Boletín técnico: conexiones de tuberías de vacío del colector de admisión

Grupo: Motor

TSB N°: 1

Fecha: 23 /07/2025

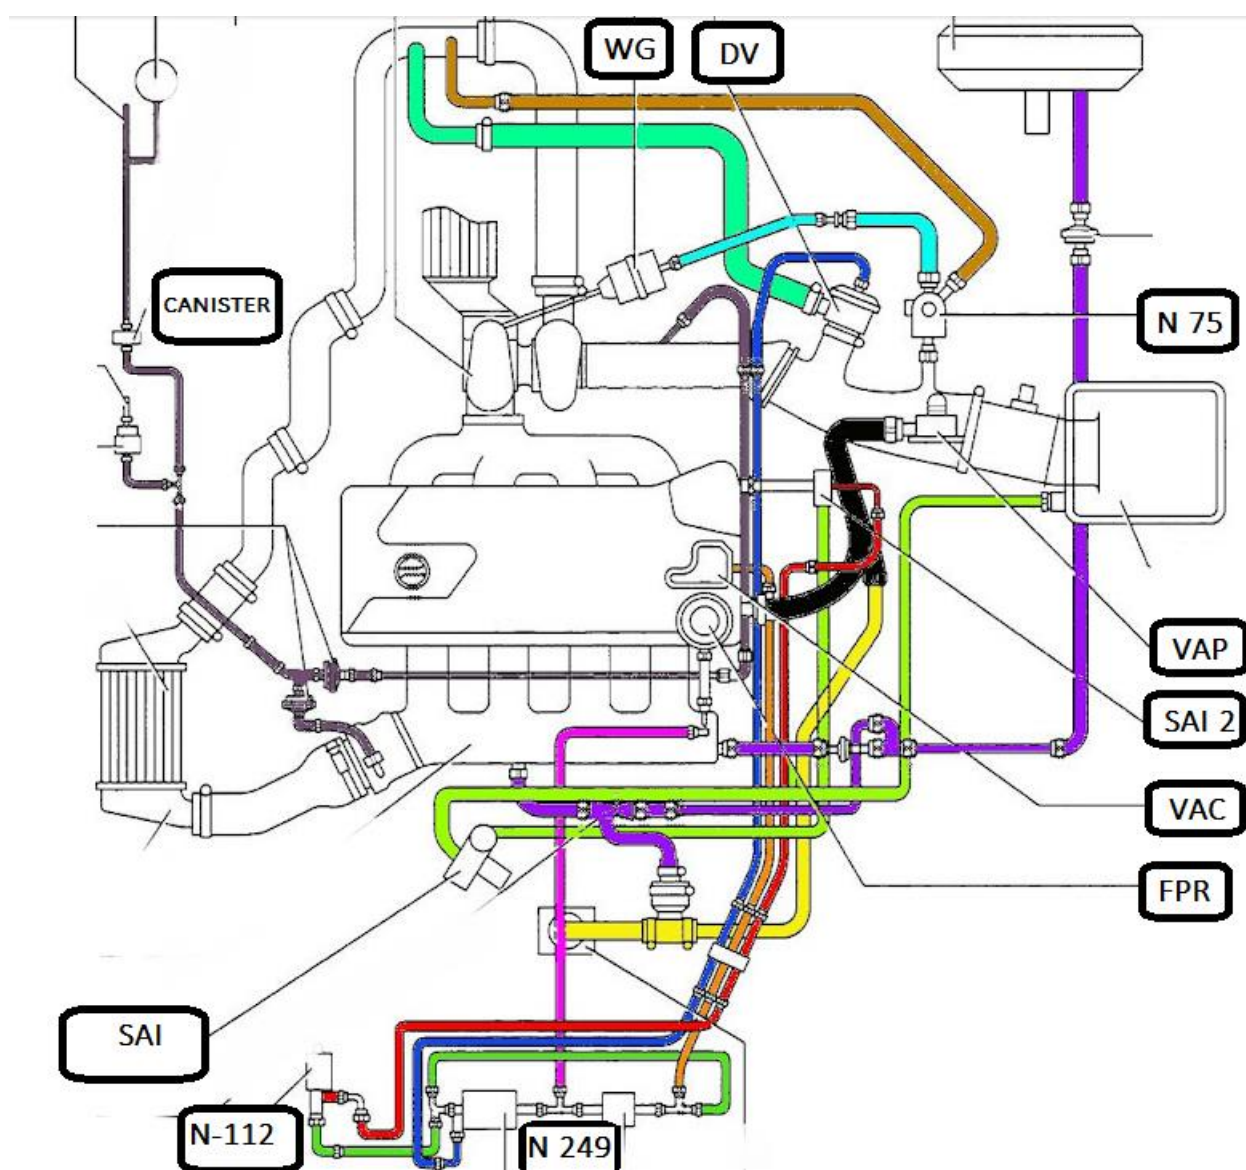
En primer lugar, debemos conocer la nomenclatura que VW ha dado a todas las electroválvulas y componentes del sistema de vacío / presión conectados al colector de admisión.

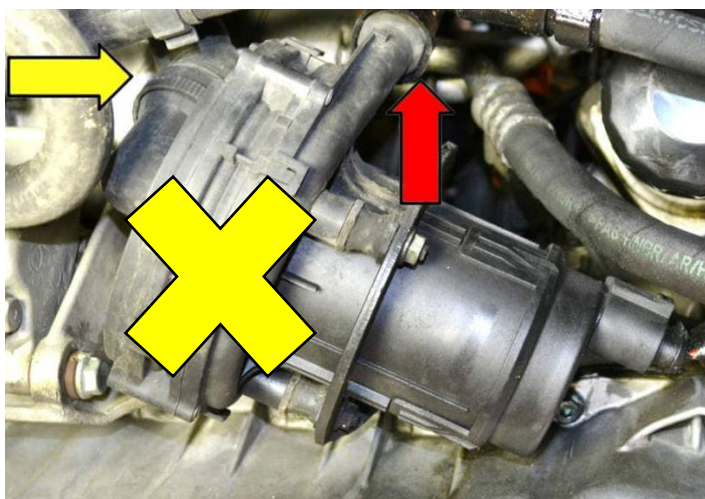
Eliminar bomba recirculación aire secundario (SAI) y sus dos tuberías de conexión (flechas amarilla y roja)

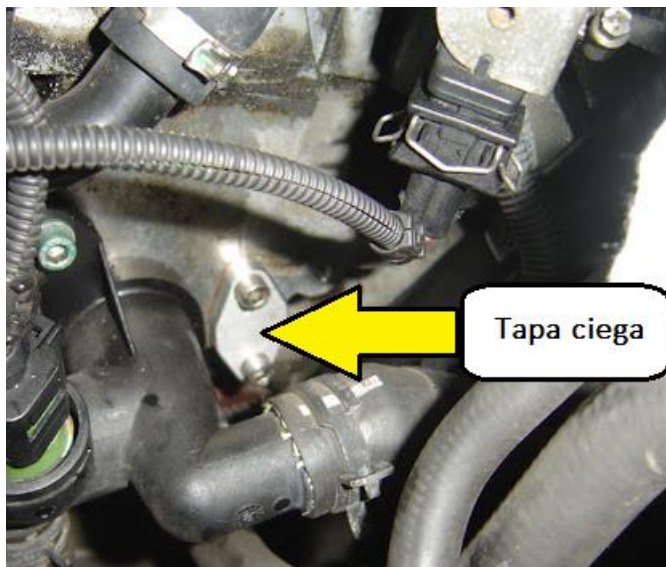
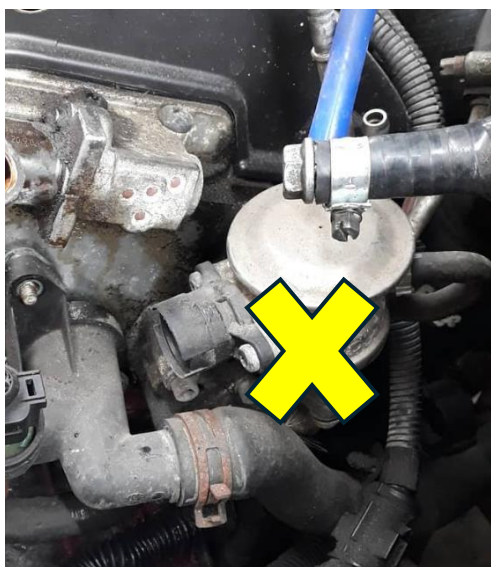
Eliminar la válvula SAI (situada en la parte izquierda de la culata, junto al sensor de temperatura de refrigerante) y añadir una tapa ciega

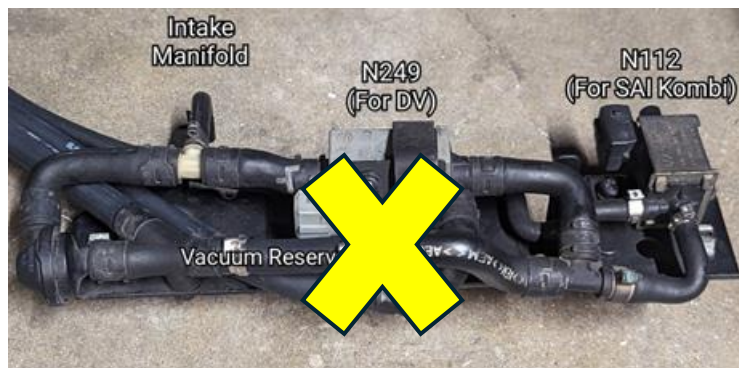
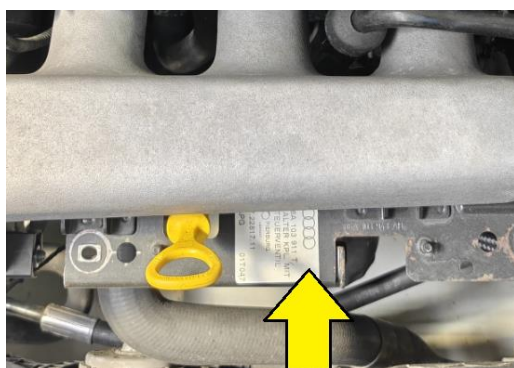
- **Electroválvulas N112 y N249:** situadas en la parte inferior de la placa metálica que sujeta la varilla de aceite, en la parte delantera del colector de admisión. **Debemos eliminar ambas**, con todas sus conexiones de vacío. No obstante, recomendamos dejar instalada la placa soporte para que siga ejerciendo su función de sujeción de la varilla de aceite.

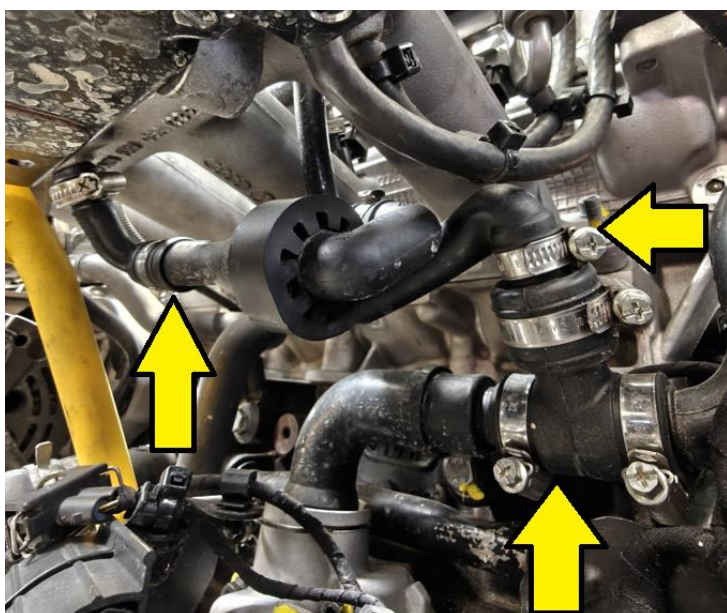
- **FPR:** Regulador de presión de combustible. Debe ir **conectado directamente** a uno de los acoples del colector de admisión que se encuentran en la parte inferior izquierda del mismo (cualquiera de los dos indistintamente) y que se pueden ver en la siguiente fotografía.

- **Acumulador de vacío (VAC):** Situado en la parte superior de la tapa de balancines, en un soporte específico encima de las bobinas de los cilindros 3 y 4. **Debemos eliminarlo.**

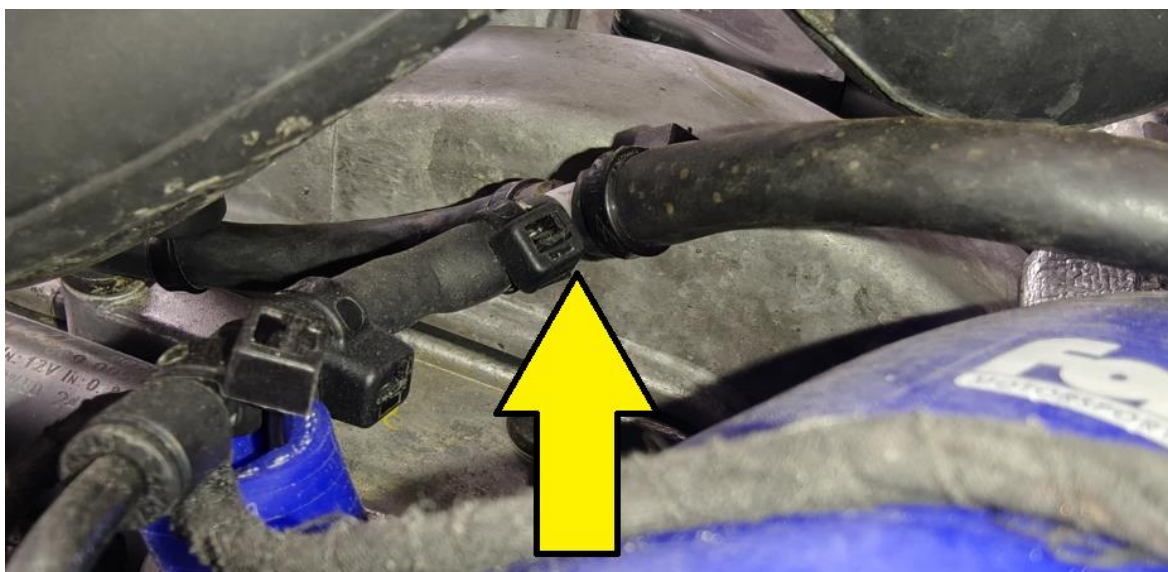
- **Diverter valve (DV):** La válvula de descarga de sobrepresión del colector de admisión debe ir conectada **directamente** a cualesquiera de los acoples que se encuentran en la parte inferior izquierda del colector de admisión (uno irá a la FPR y el otro a la DV).
